VYSVĚTLENÍ ZADÁVACÍ DOKUMENTACE Č. 2

Název veřejné zakázky:	RUK – SBZ – Revitalizace objektů Karolina – Rekonstrukce historických prostor – Stavební úpravy Křížových chodeb
Režim veřejné zakázky:	podlimitní veřejná zakázka
Druh veřejné zakázky:	veřejná zakázka na stavební práce
Druh zadávacího řízení:	zjednodušené podlimitní řízení
Adresa veřejné zakázky:	https://zakazky.cuni.cz/vz00006035

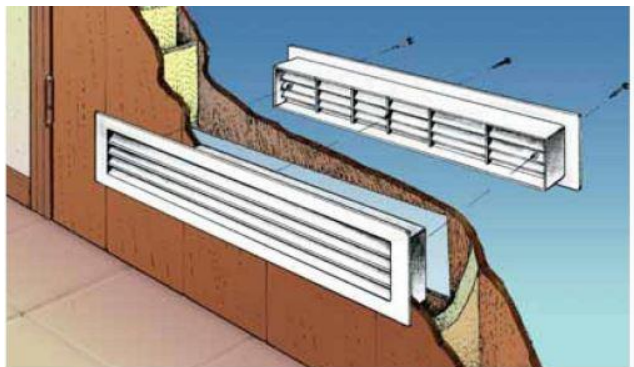
Prosíme o podrobnější specifikaci pro položku 2.09 Úprava dveřních křídel, ventilační mřížka. Není nám jasná materiálová specifikace dveřních křídel a požadavky na vzhled a velikost ventilačních mřížek. Případně, zda se budou na dveřních křídlech provádět ještě i jiné zásahy. V případě požadavku na renovaci prosíme o doplnění tabulky výpisu dveří.

Položka č. 2.09 z oddílu „D.1.2 – Stavebně konstrukční část, Práce a dodávky PSV“ zahrnuje osazení větracích mřížek do stávajících dveří v prostoru sociálního zařízení v 1. PP objektu. Bude osazena standardní plastová větrací mřížka o rozměrech cca 450 x 90 mm – viz obrázek.
